SAMMENDRAG AV INNKOMNE MERKNADER
ved andre gangs høring og offentlig ettersyn

Reguleringsendring RV. 3 EVENSTAD BRU - IMSROA SYD

Planident 3423_20200100

Reguleringsendring for Rv. 3 Evenstad – Imsroa syd, Stor – Elvdal kommune Sammendrag av innkomne merknader til andre gangs offentlig ettersyn i 2023, med tiltakshavers kommentarer

Reguleringsplan RV3 Evenstad bru – Imsroa syd Høringsinnspill – Helge Indset

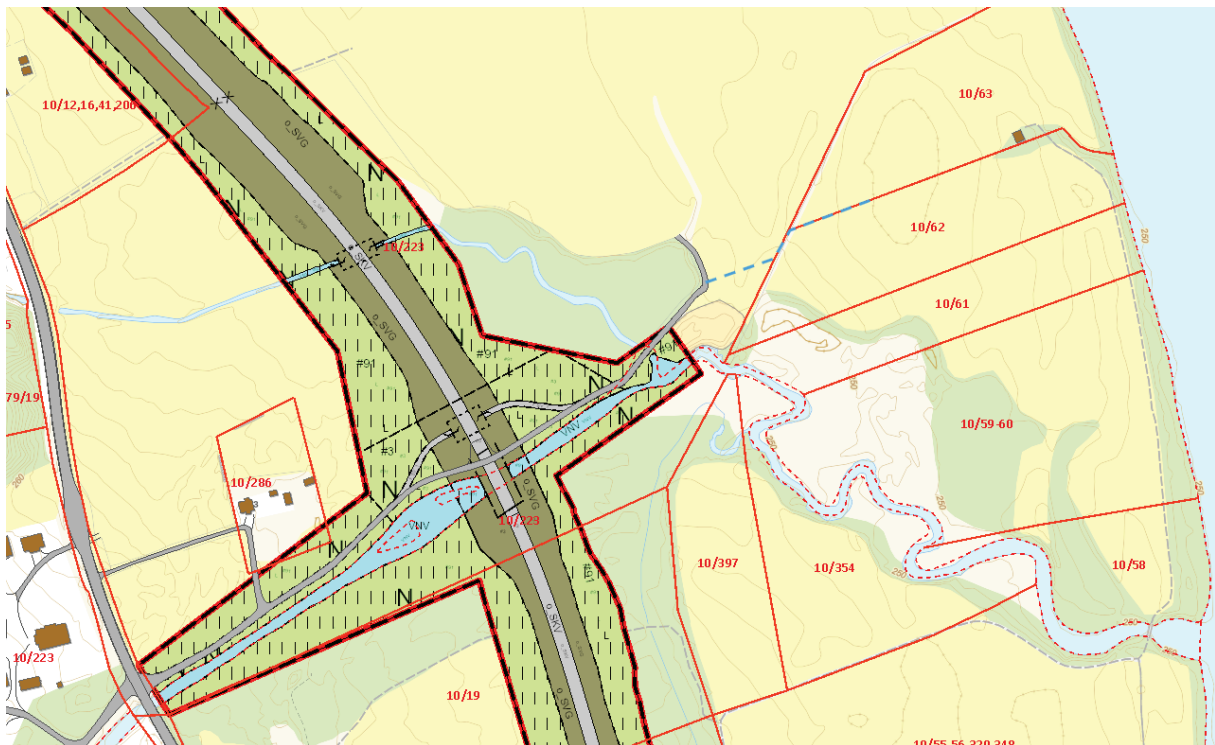
Indset opplyser om at han er eier av gbnr. 10/63. Videre skriver Indset at eiendommen i dag har atkomst via landbruksveg langs Glomma med avkjørsel fra riksvegen sør i planområdet. Det legges opp til ny atkomst via Storelvdalsveien med kryssing av ny rv. 3 i kulvert eller bru (f_SV_1) ved Rogner. Grunneier er positiv til en slik trafikksikker løsning, men planområdet omfatter ikke hele vegen fram til eiendomsgrensen. Grunneier forutsetter at planområdet utvides slik at vegtrasé for driftsveg over gbnr. 10/223 reguleres helt fram til eiendomsgrense og at slik vegrett tinglyses. Dette gjelder ellers også eiendommen gbnr. 10/62 eiet av Statens vegvesen og som grenser inntil gbnr. 10/63.

Undertegnede er eier av gnr. 10 bnr. 63. Eiendommen har i dag adkomst via landbruksvei langs Glomma med avkjørsel fra RV syd i planområdet. Planen legger opp til ny adkomst via Storelvdalsvegen med kryssing av RV3 i kulvert eller bru (f_SV_1). Jeg er positiv til en slik trafikkisikker løsning, men planområdet regulerer ikke vei frem til eiendommen.

Det forutsettes derfor at planområdet utvides slik at det reguleres inn veitrasé over gnr. 10 bnr. 223 frem til gnr 10 bnr 63, og at slik vegrett tinglyses.

Indset henviser i sin merknad til landbruksvegen som går fra rv. 3 sør i området og langs Glomma fram til eiendommen. Forslag til planendring berører ikke omtalt atkomst langs Glomma fra sør. Den opprettholdes som før. Driftsvegen langs Glomma er også koblet til rv. 3 ved Synstad. Denne driftsvegatkomsten opprettholdes også, med en undergang under ny rv. 3 som har en frihøyde på min. 3,2 meter (ref. planbestemmelsenes pkt. 4.2.1). Planforslaget endrer ikke rettighetsforholdene til de nevnte driftsvegene. Dette gjelder også for gbnr. 10/62 som er Statens vegvesens eiendom.

Driftsvegatkomst f_SV_1 nord for Rogna som Indset viser til, er en regulert mulighet til en rettighet innenfor planens avgrensning som gjelder flere eiendommer. Denne kommer i tillegg til eller som alternativ til videre bruk av dagens driftsveg og ny undergang ved Synstad. Driftsundergangen nord for Rogna bru har frihøyde på min. 3,7 meter (ref. reguleringsbestemmelsenes pkt. 4.2.1). Som Indset riktig påpeker, er driftsvegatkomsten f_SV_1 ikke fullt ut regulert over eiendommen gbnr. 10/223 fram til eiendomsgrensen til bl.a. gbnr. 10/63. Reguleringsplangrensen korresponderer med vedtatt plan fra 2018 i dette området.

Planforslaget endrer ikke rettighetsforholdene for dagens driftsatkomster til eiendommen. På denne bakgrunn mener Statens vegvesen at det ikke er behov for å foreta endringer i planforslaget.
